(仮称) 青森西北沖洋上風力発電事業
環境影響評価方法書

補足説明資料

平成 3 1 年 2 月

日立造船株式会社

図 23 (1) 事業実施想定区域から 2.0km の範囲における建物及び環境配慮施設の分布状況

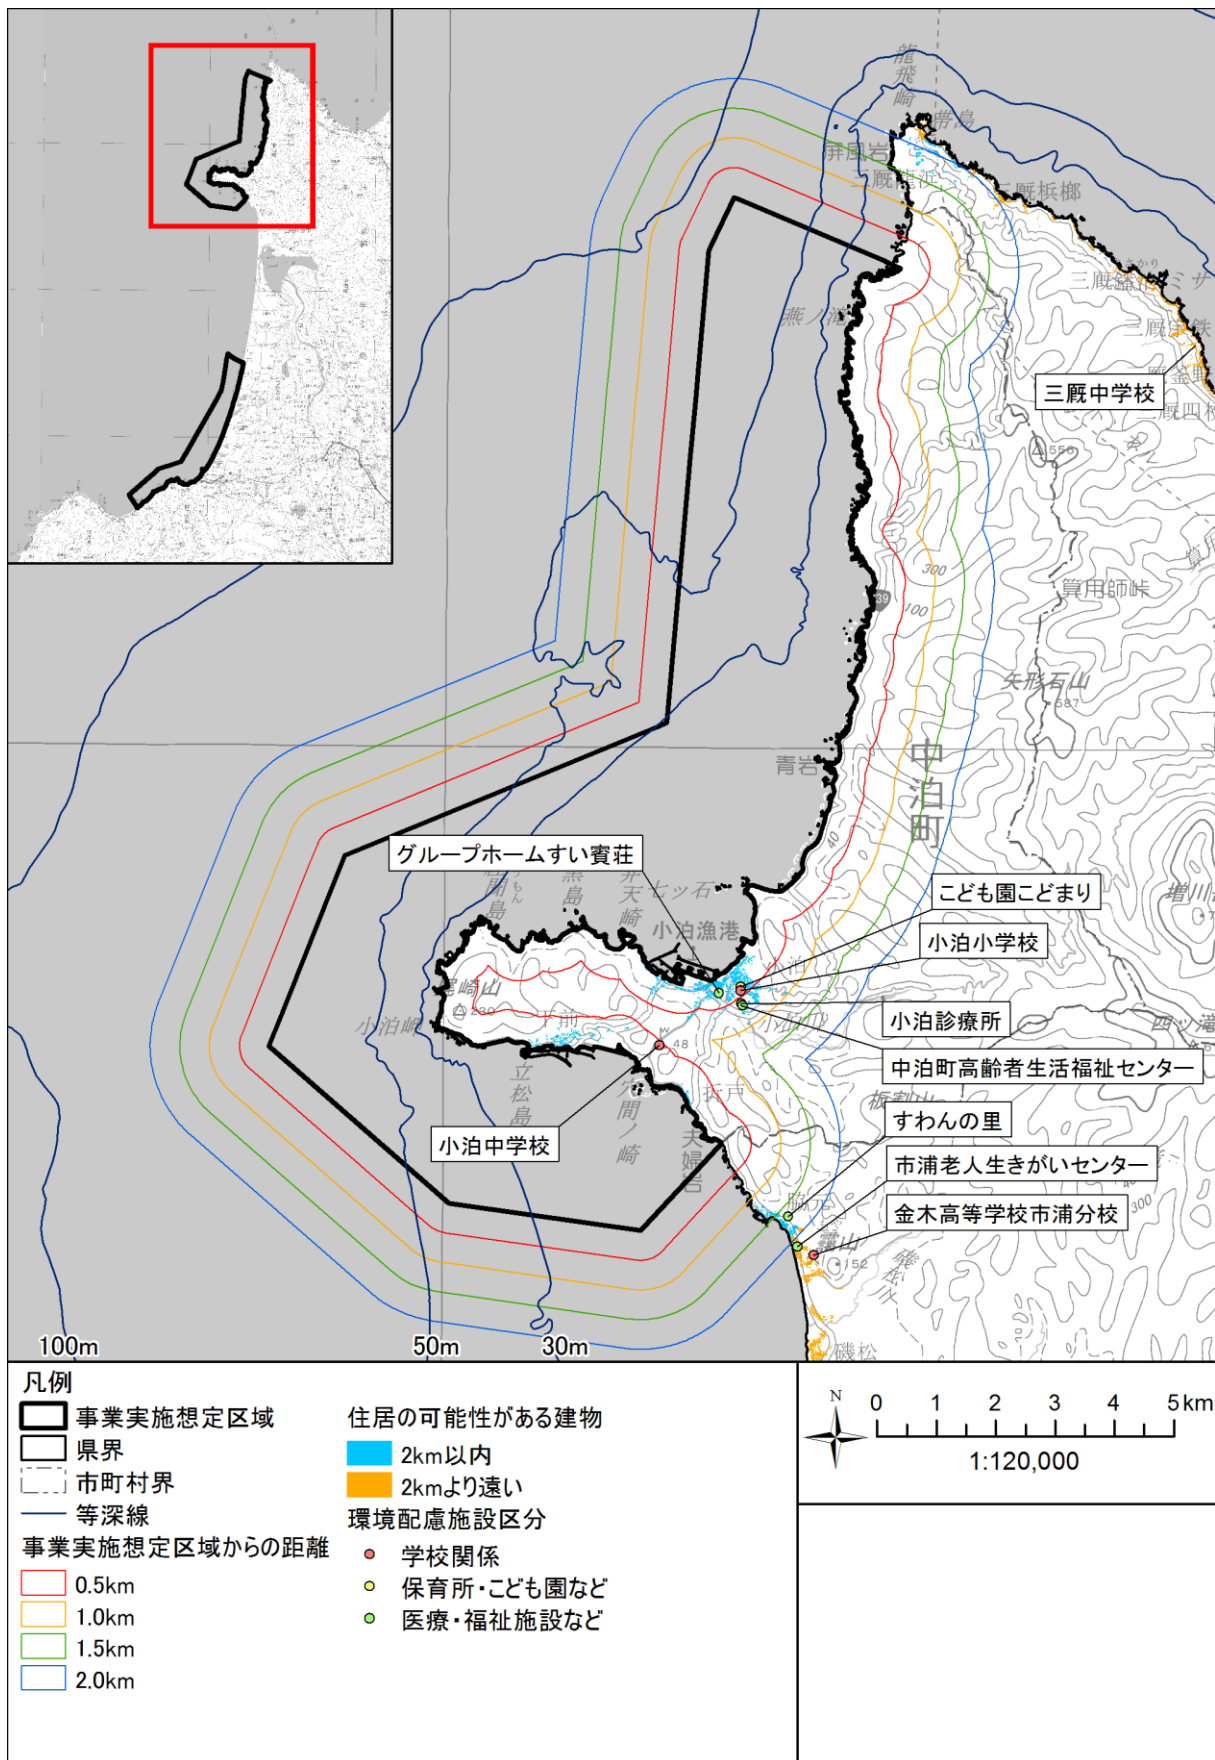
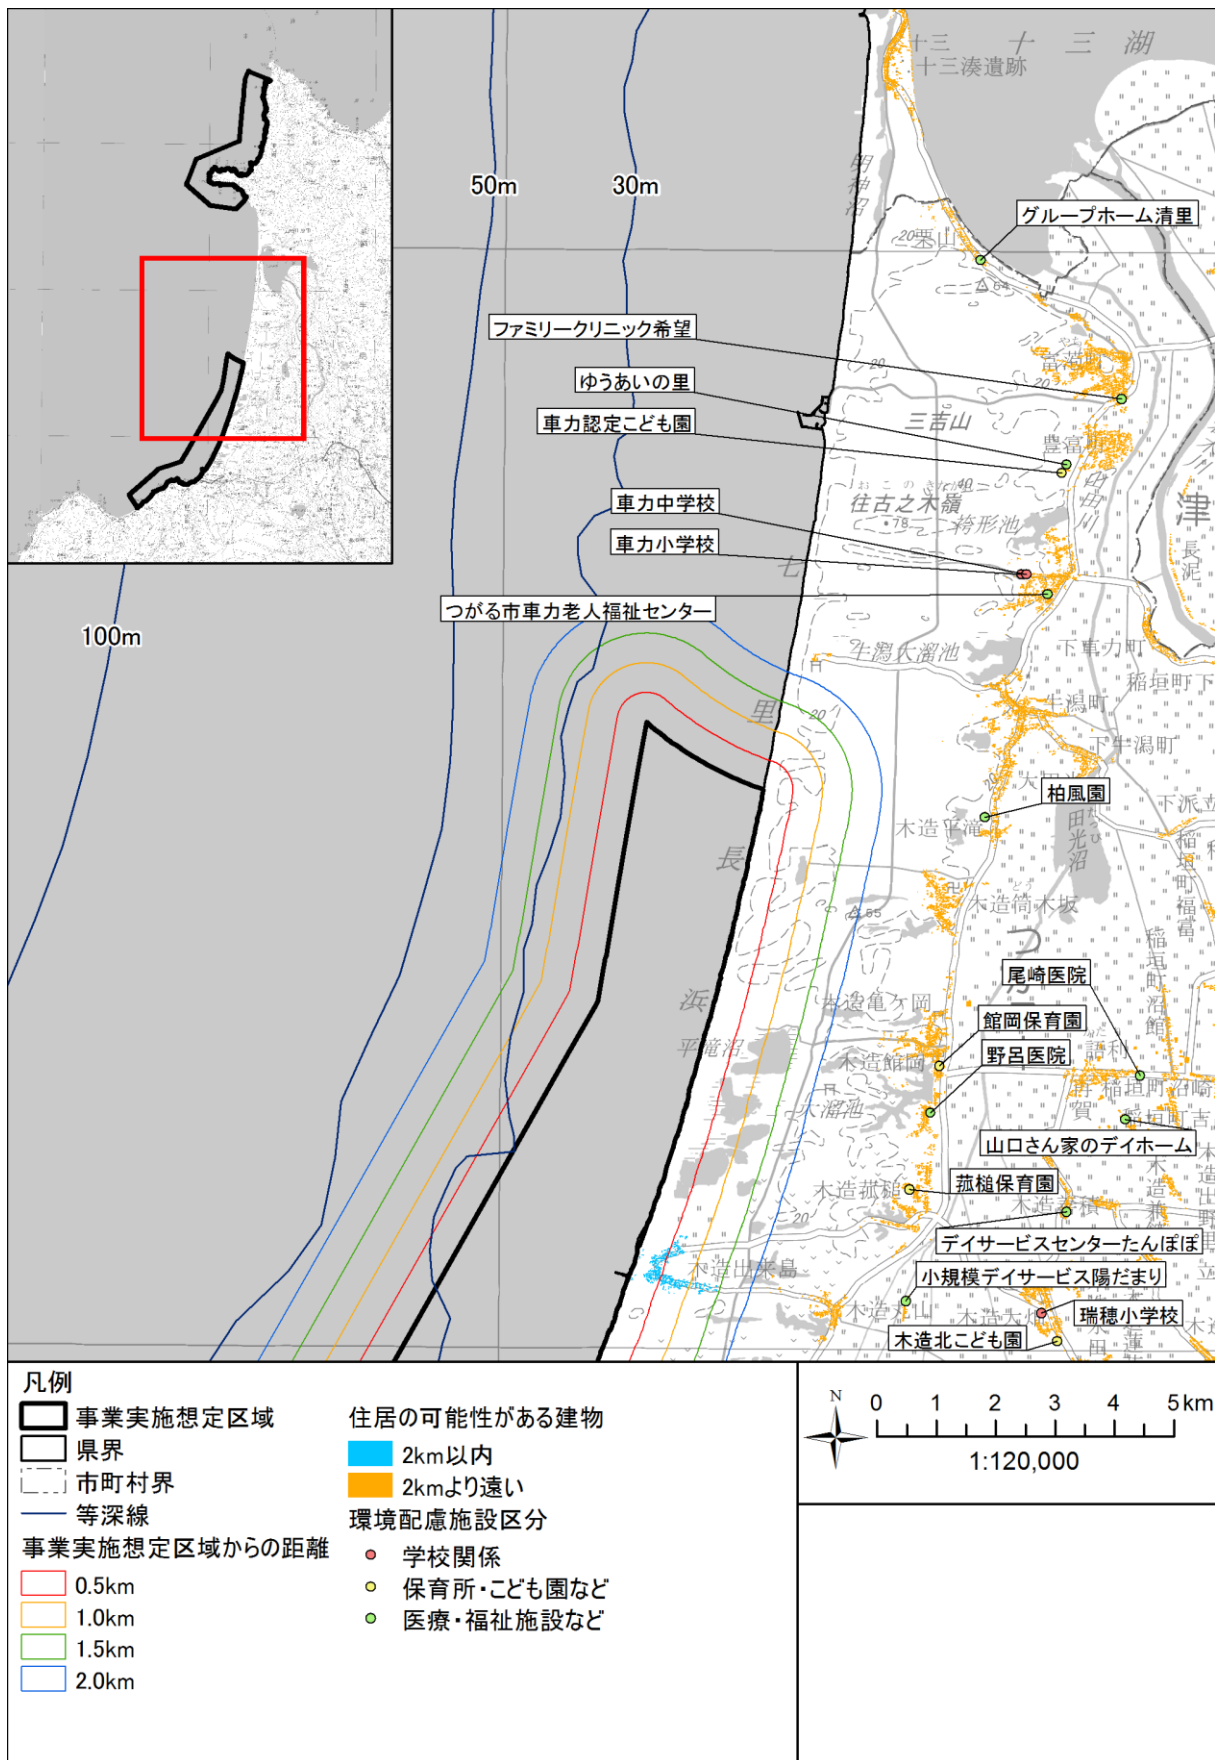
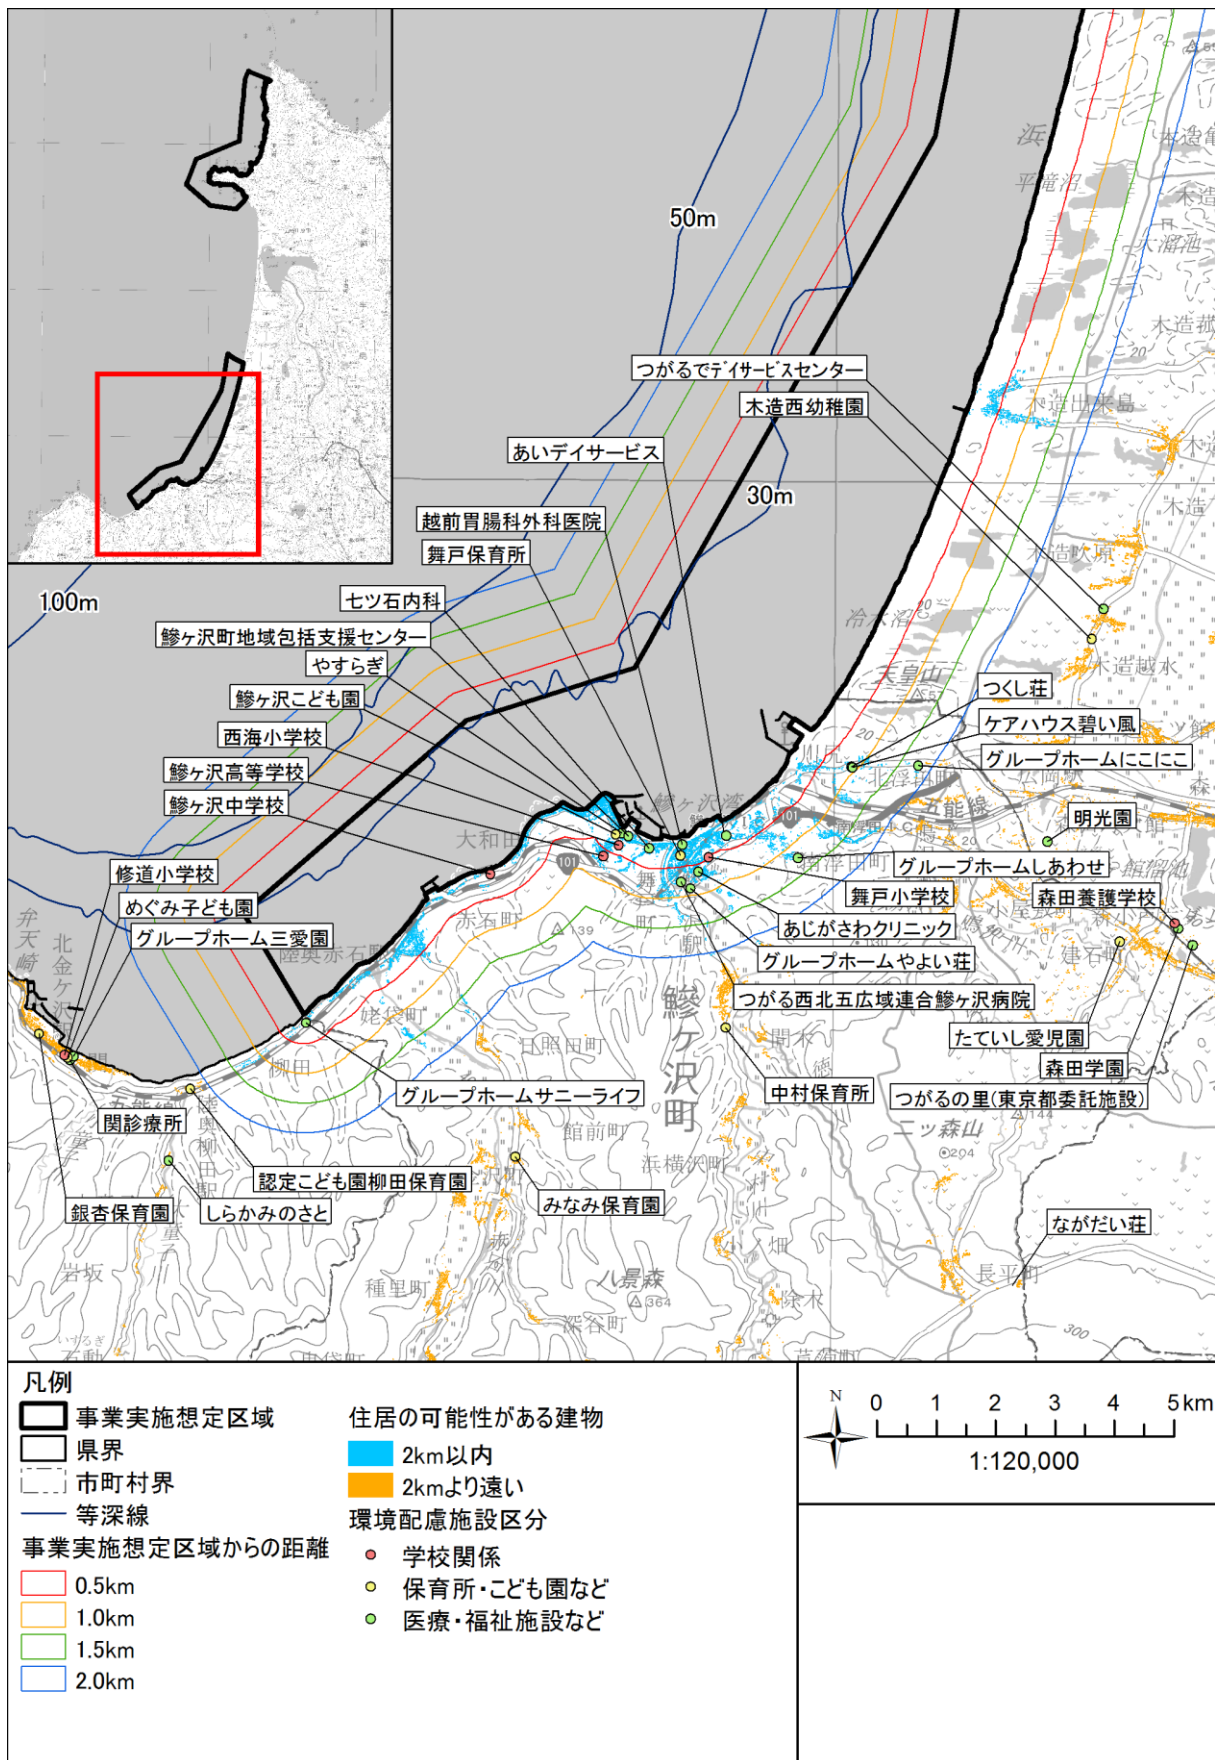
等深線の数値を示すラベルがずれていませんか。

等深線の数値のラベル位置に誤りがありました。修正した図を図23（1）～（3）に示します。

図 26 風況観測塔の位置

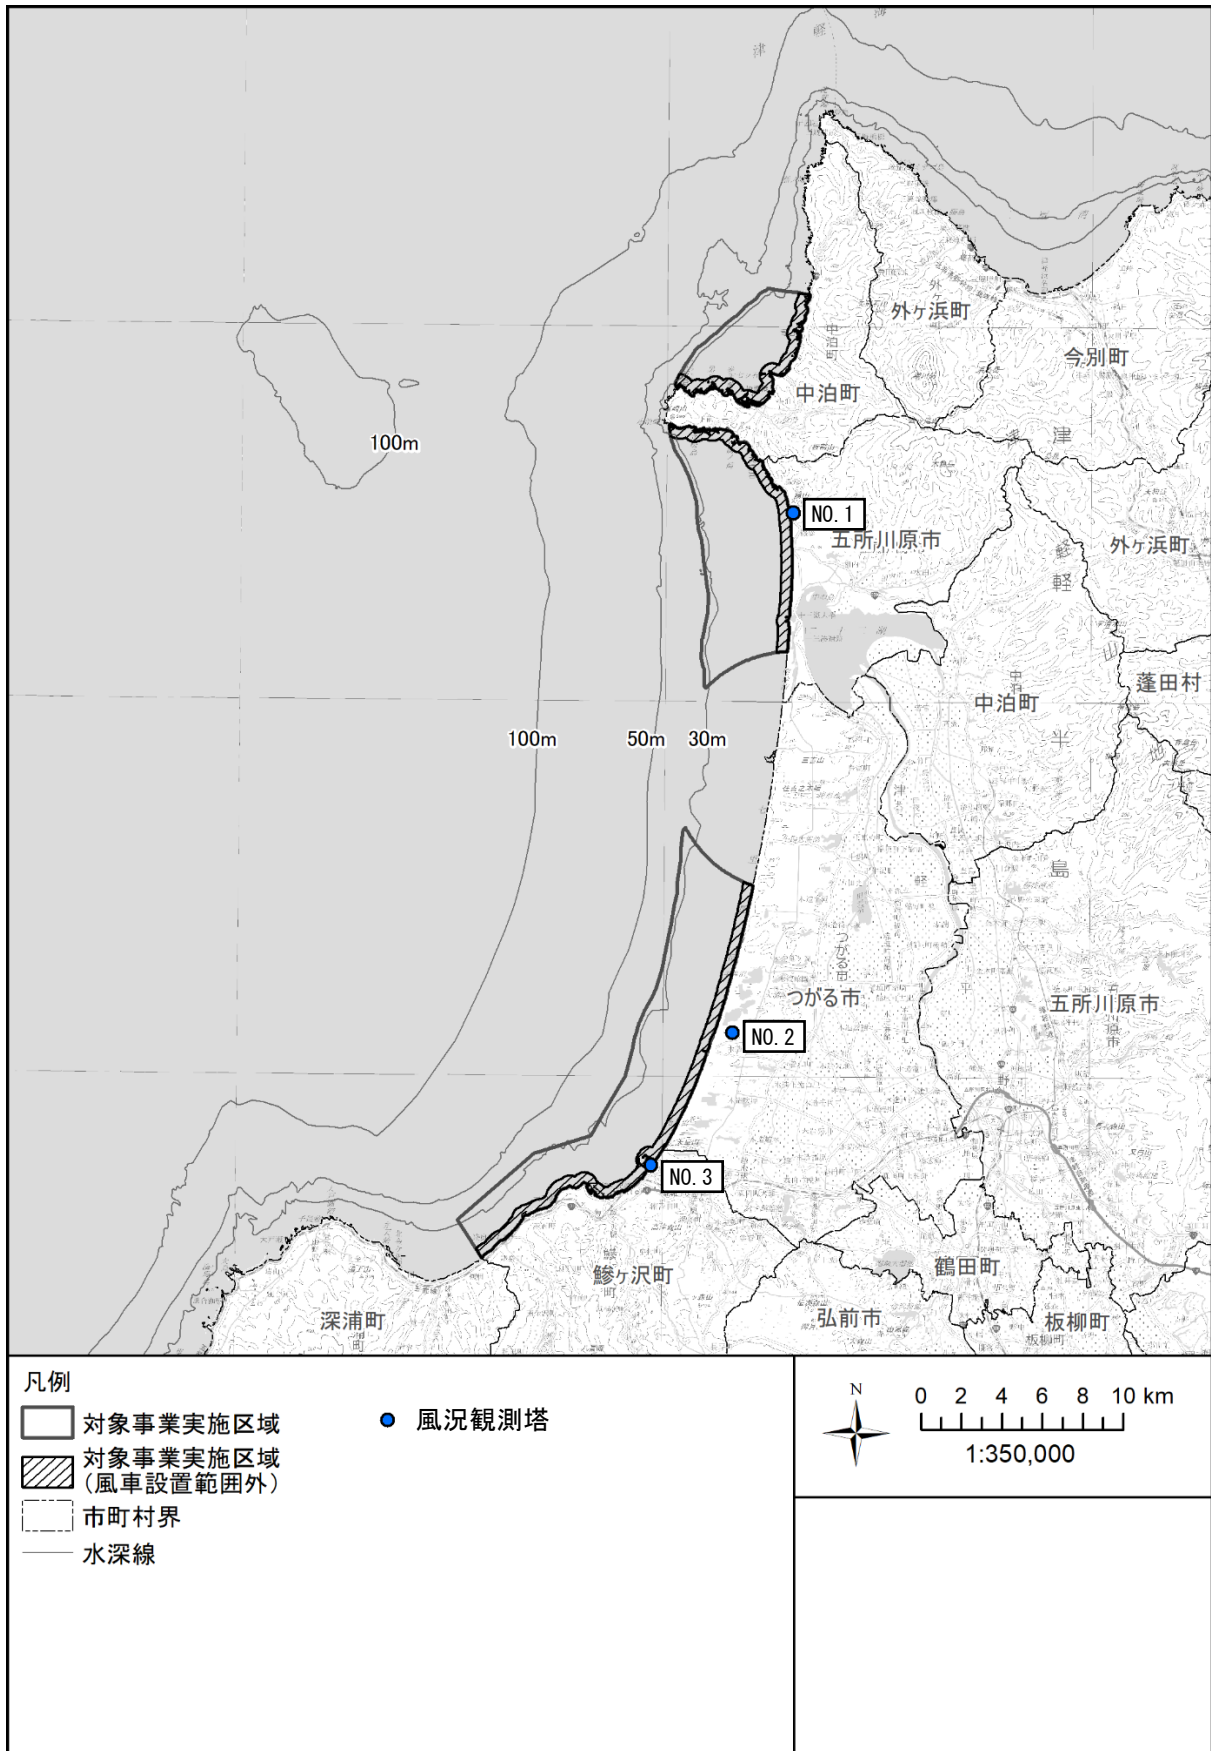
風車のハブ高さの有効風速範囲を把握する風況を調査しなくてよいのでしょうか。

風車稼働の有効風力範囲を算定するための風況調査は、どの位置で実施するのか？

風況観測塔で測定される風速データを使用する予定です。風況観測塔の位置を図26に示します。

風況観測塔で測定される風速データを使用する予定です。風況観測塔の位置は図 26 に示したとおりです。

図 45 食物連鎖図

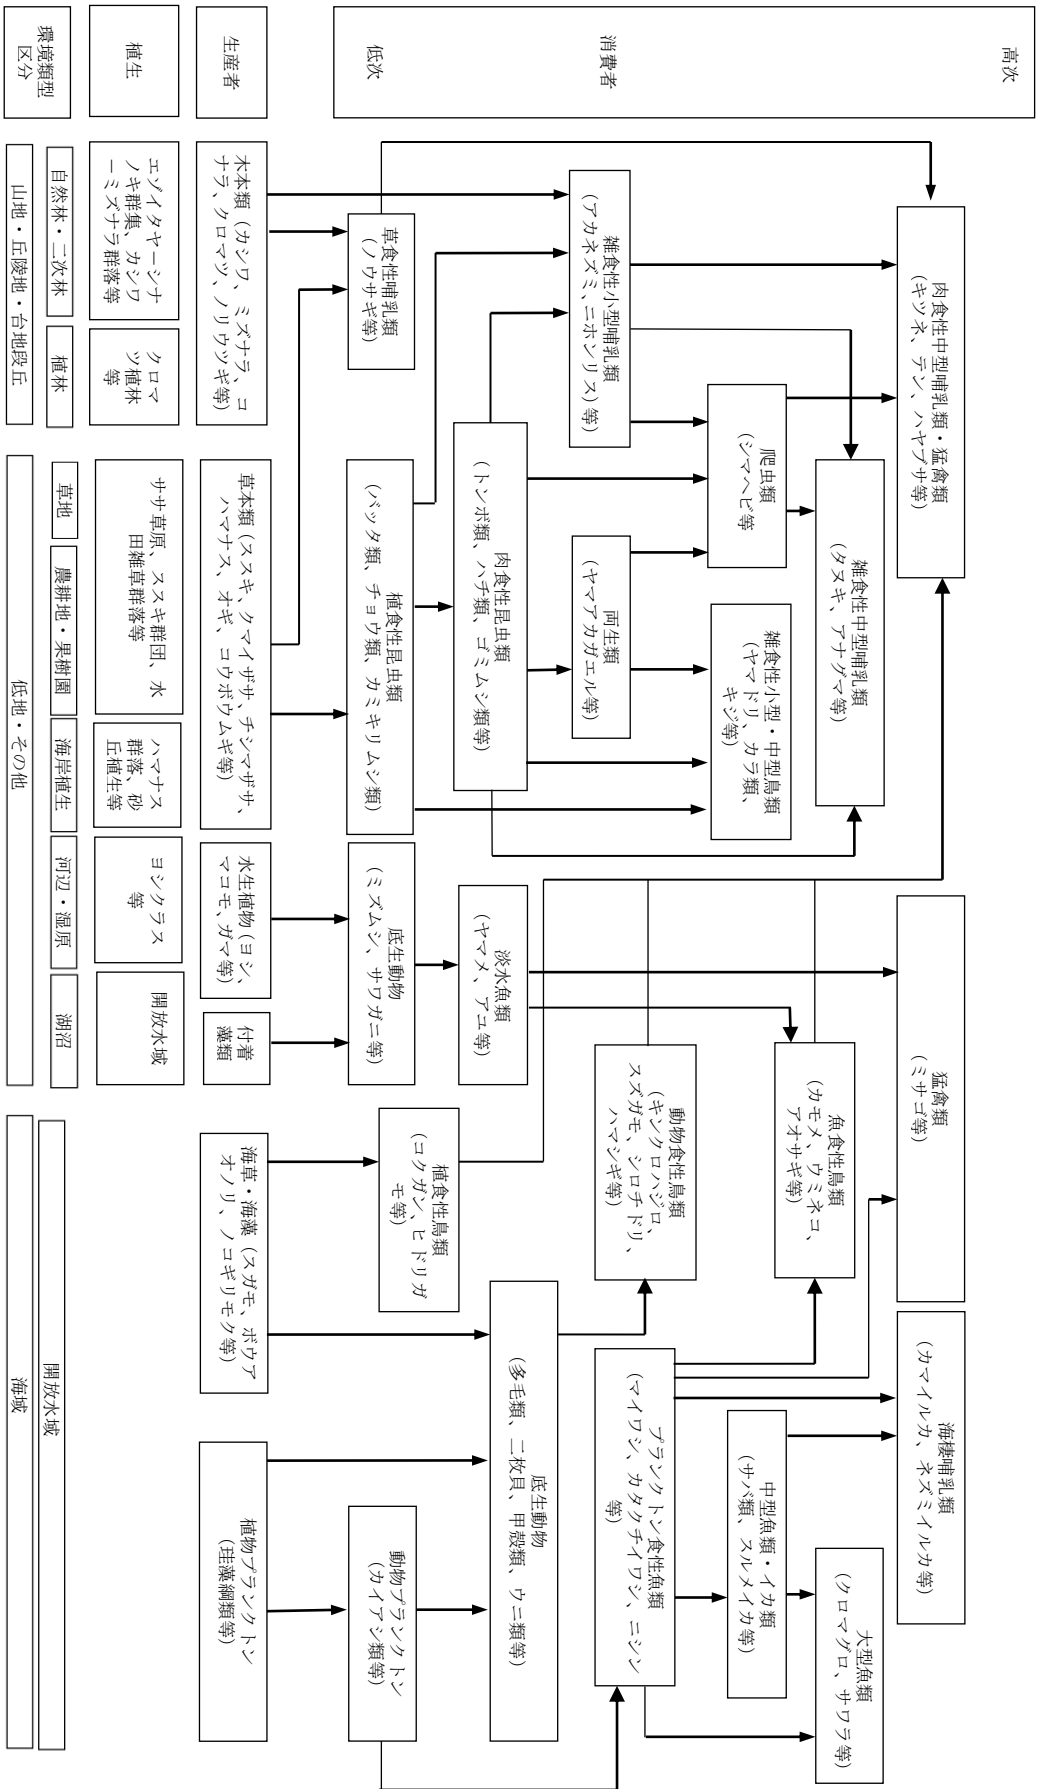
現況の生態系について、陸域～洋上を包含する食物連鎖図を作成されたい。

食物連鎖図を図 45 に示します。
